工事計画認可申請書の一部補正について

原子力発 第19334号
令和元年12月23日

平成31年2月27日付け原子力発 第18296号をもって申請しました
伊方発電所第3号機工事計画認可申請書について、別紙のとおり補正します。

図1 品質マネジメントシステム文書体系図

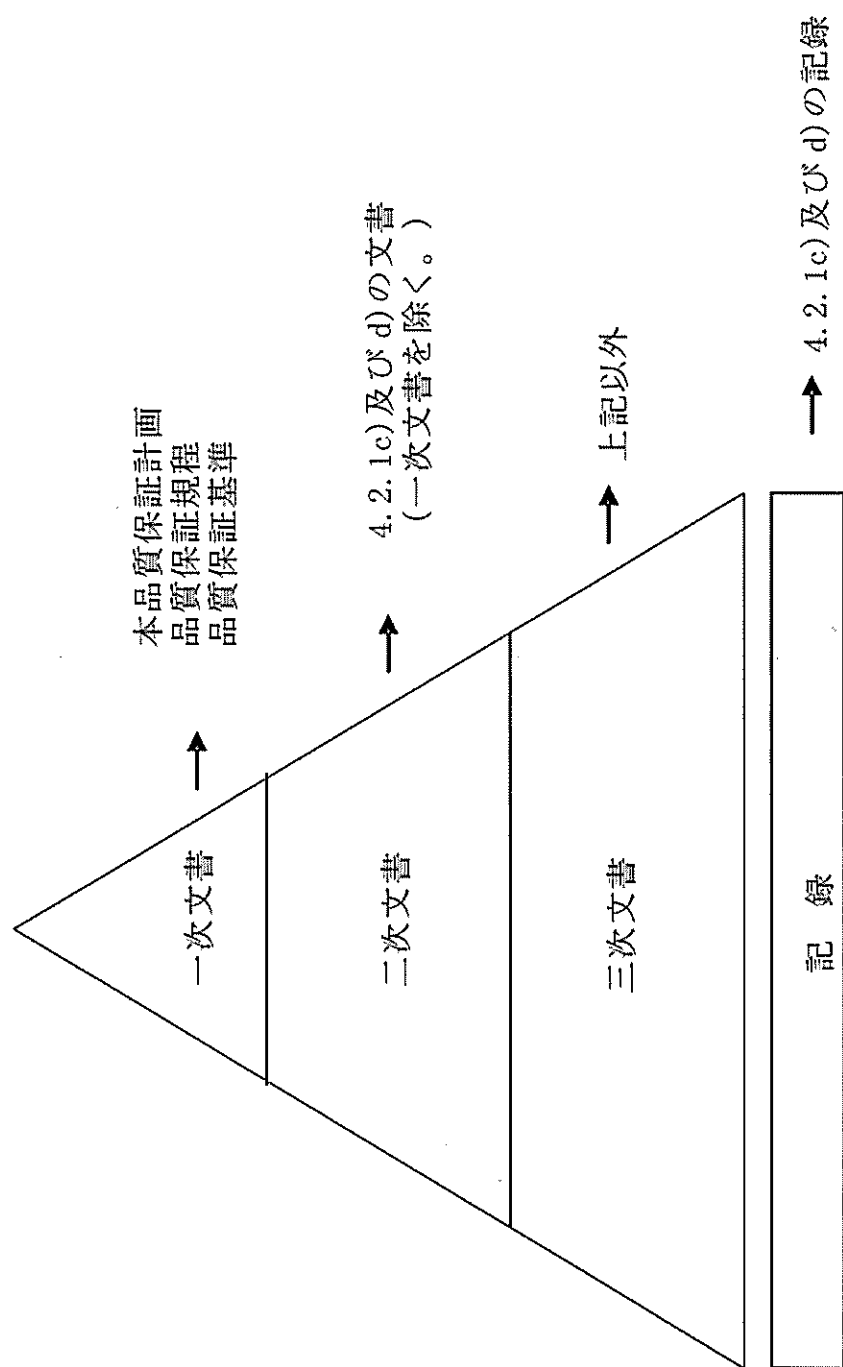
変更後^(注1)

(注1) 保安規定(令和元年6月4日付け原規規発第1906047号)の施行により組織変更が実施されるまでは変更前の内容とする。

図2 品質マネジメントシステムのプロセス間の相互関係

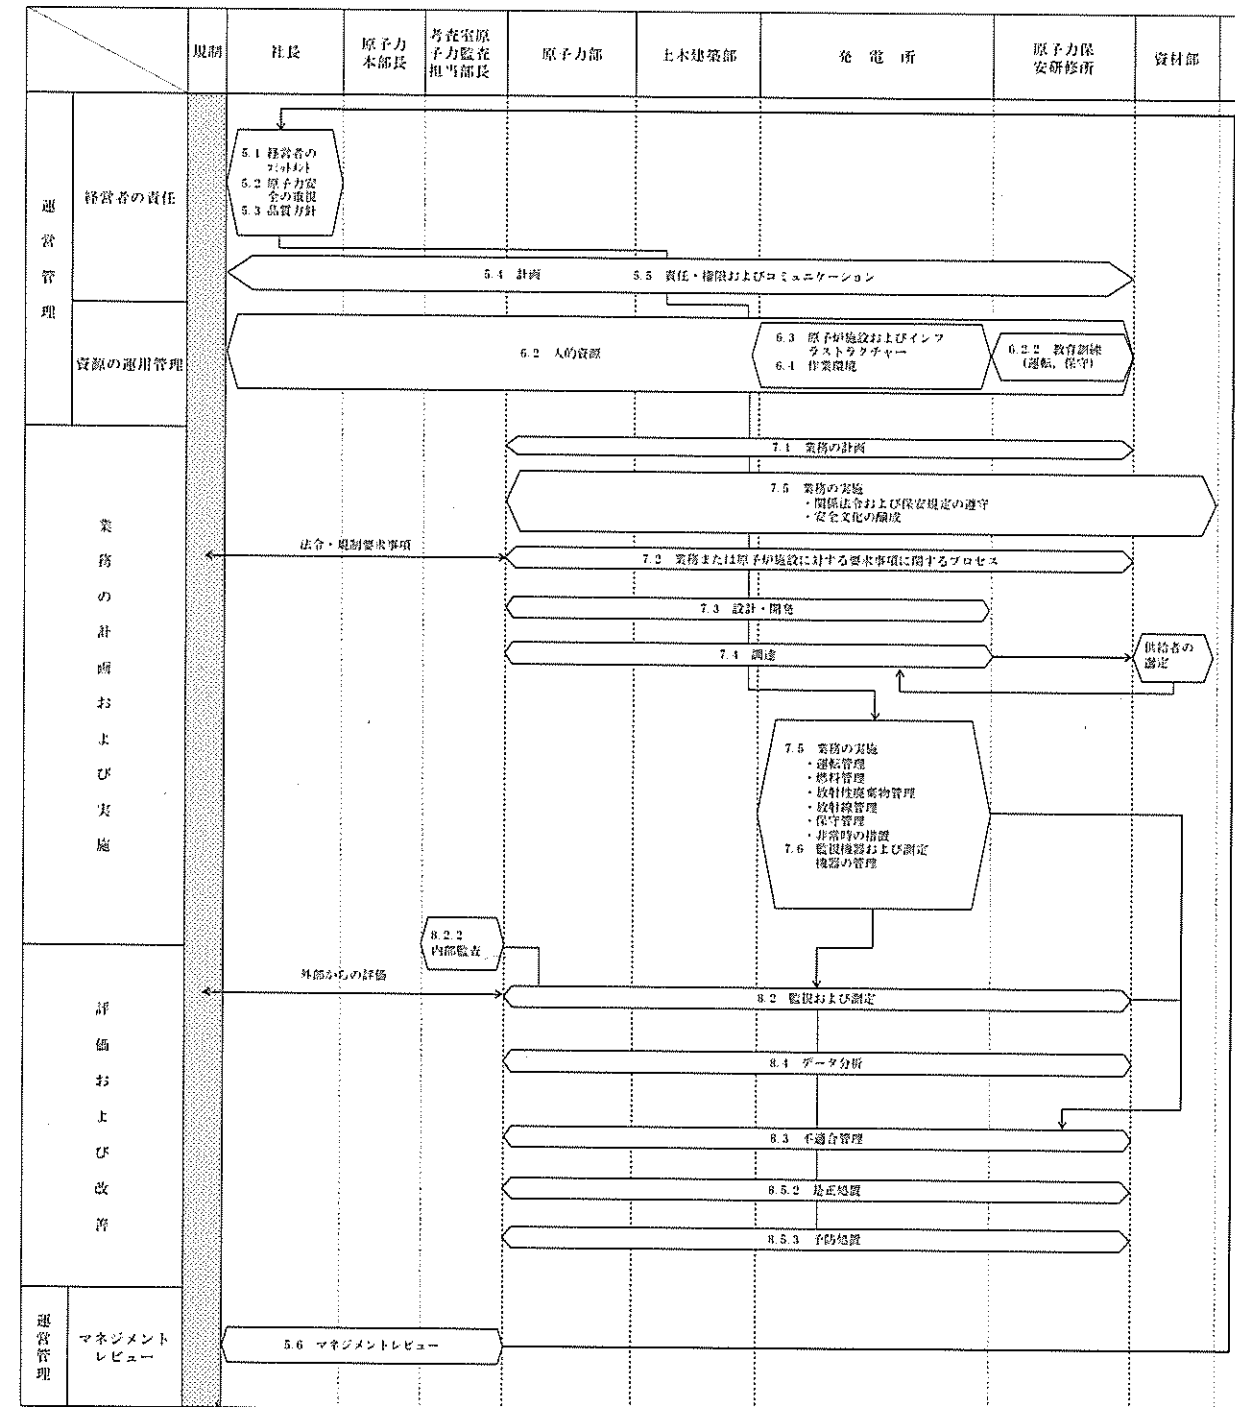
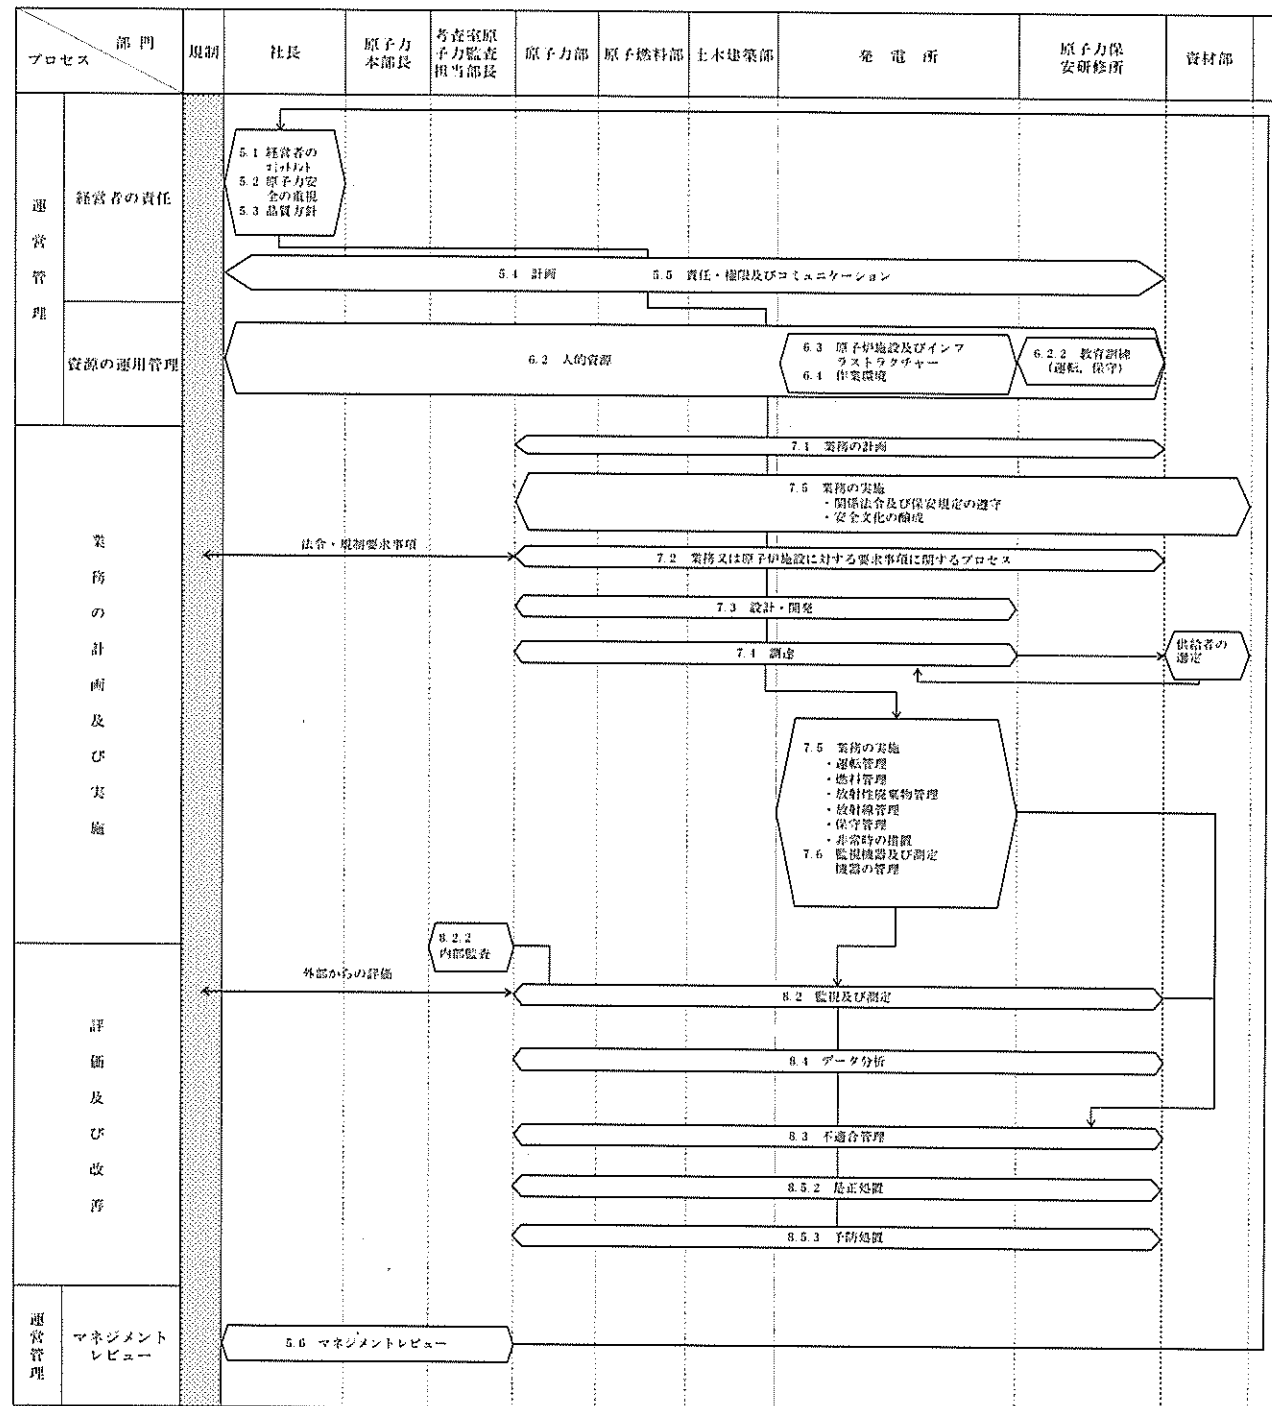
変更後^(注1)

品質保証の実施に係る組織及びその職務

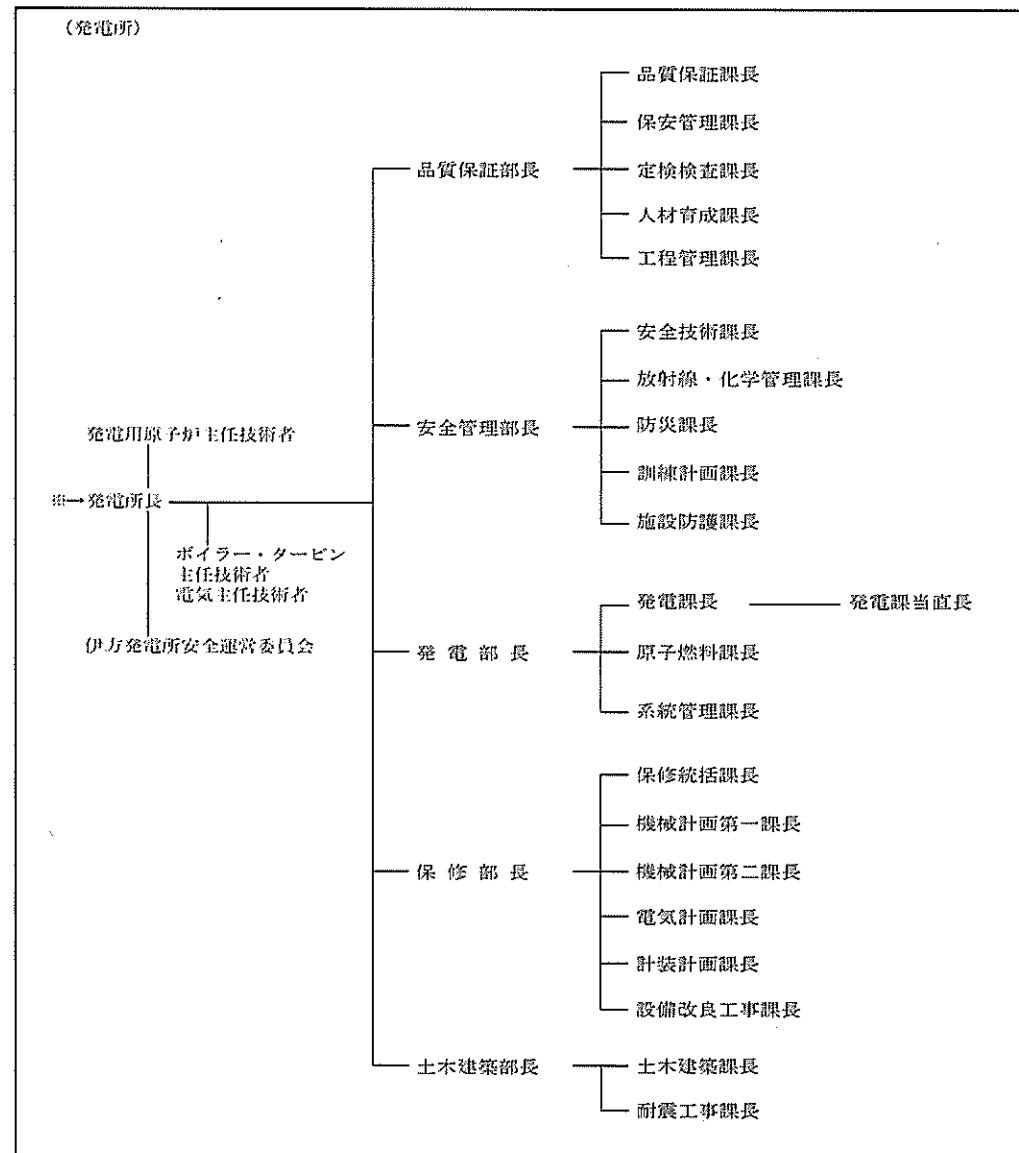
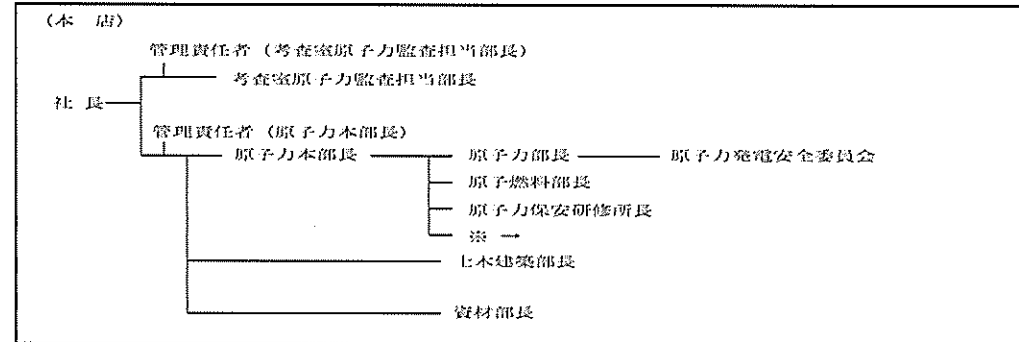
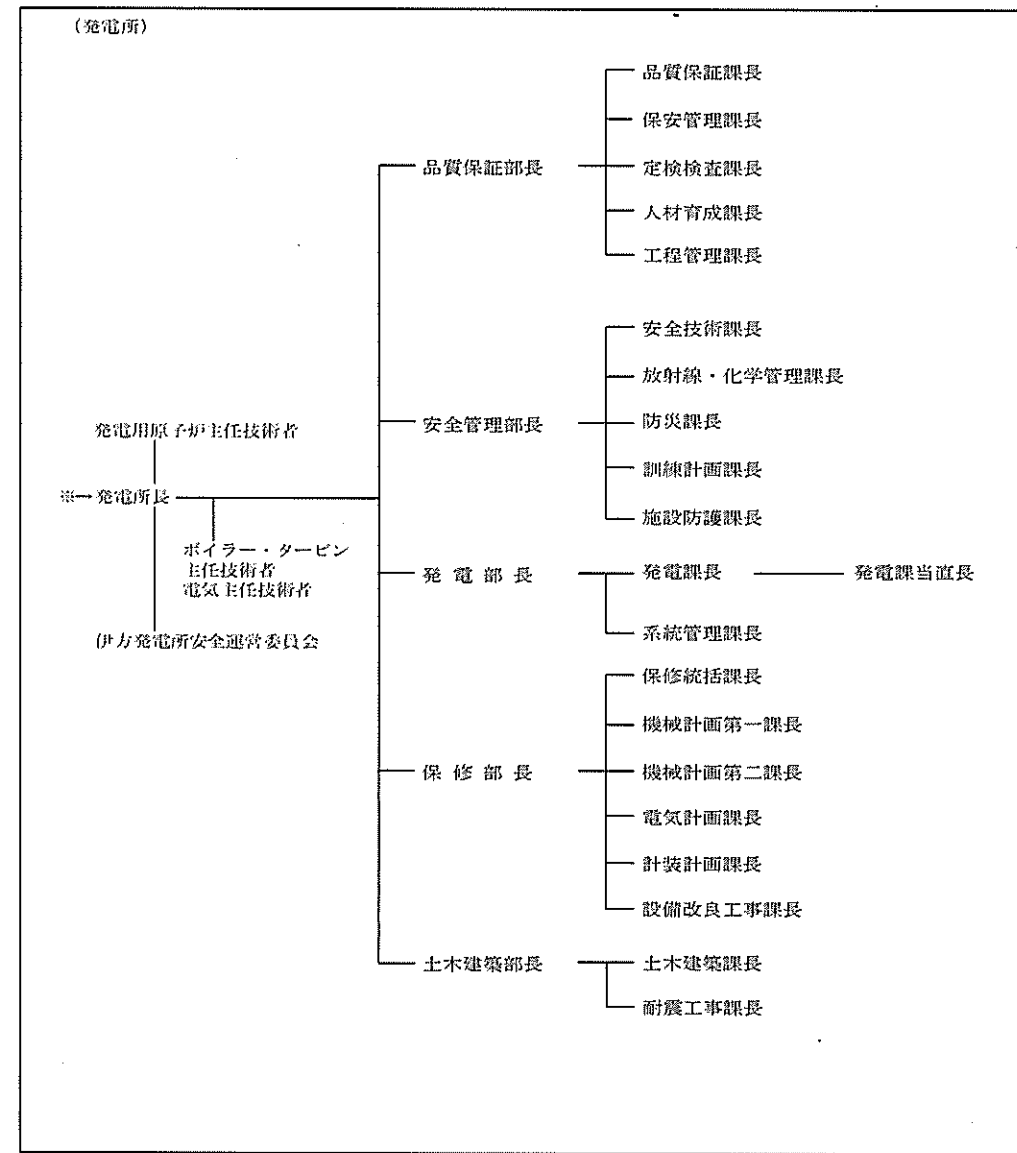
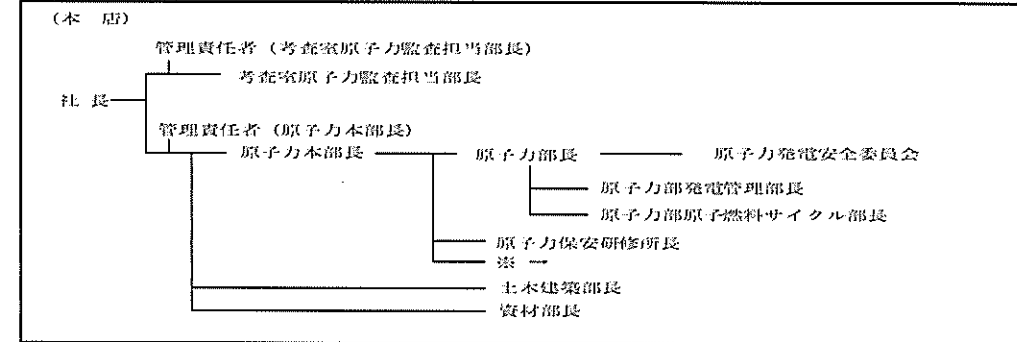
変更前

変更後^(注1)
